Oggetto: ID 14050 - presentazione osservazioni progetto eolico “Parma A”.

Il sottoscritto Luigi Casanova, presidente e legale rappresentante pro tempore dell'associazione Mountain Wilderness Italia aps, con il presente documento inoltra le osservazioni relative al progetto di realizzazione di impianto eolico denominato “Parma A”, ubicato nei comuni di Bardi, Borgo Val di Taro e Valmozzola (PR) in Emilia-Romagna, proposto dalla società Duferco Sviluppo spa.

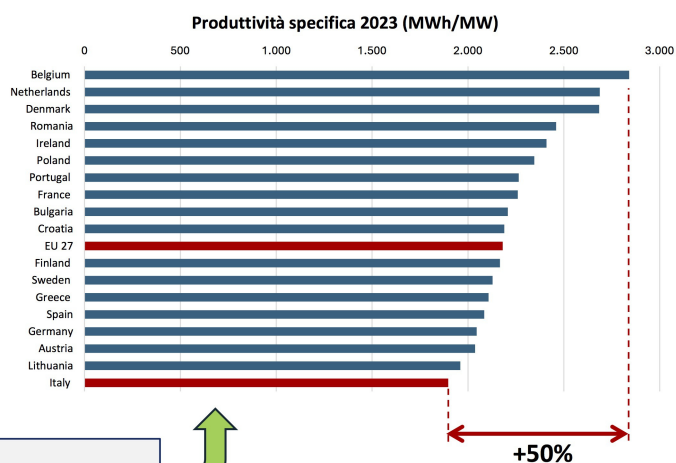
Lo Studio Anemologico presentato dai proponenti è stato svolto *«sulla base dei dati anemometrici di due stazioni di misura (...) scelte fra alcune serie disponibili»*, integrandoli con un software di simulazione basato su moduli, adatto alla progettazione e pianificazione di progetti eolici; le due stazioni hanno rilevato dati ad un'altezza dal suolo rispettivamente di 30 e di 15 m per circa due anni, la prima dal 2011 al 2013 e la seconda dal 1991 al 1993. A parte la collocazione temporale dei rilevamenti, ricordiamo che la norma tecnica internazionale IEC-61400-12 riporta che il vento va misurato per 12 mesi ad un'altezza pari ai 2/3 del mozzo della futura turbina (all'epoca dei rilevamenti le turbine eoliche difficilmente raggiungevano le dimensioni di quelle odierne); nel nostro caso il mozzo è previsto ad un'altezza di 125 metri, quindi gli anemometri avrebbero dovuto essere alti oltre 80 metri per una corretta rilevazione. In Germania, Danimarca, Regno Unito e altri
